## 前回委員会での説明事項の補足

## 軌間変換装置・デッドセクション設置の考え方

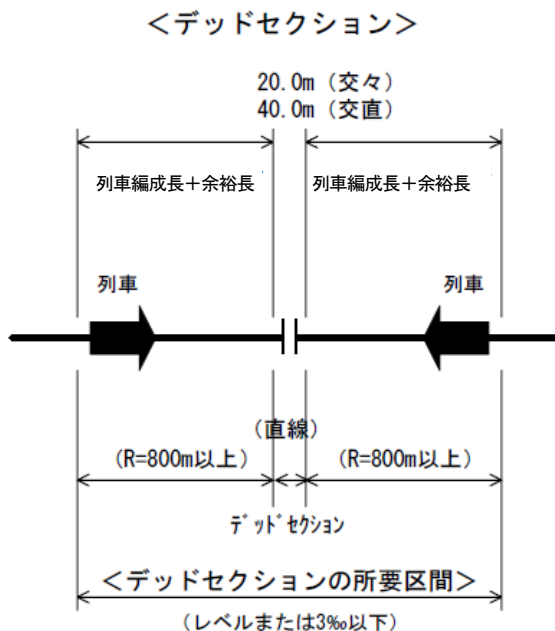
## ④ミニ新幹線に比べフリーゲージトレインのアプローチが長くなる理由の補足

レベル・直線区間等の確保のため、アプローチ部が 400~500m 長くなるとの説明したことについての補足資料は、裏面(次頁)の図のとおり。

\* 突き合わせは可能であるが、デッドセクションと軌間変換装置のそれぞれの「列車編成長+余裕長」を重ねることはできない。
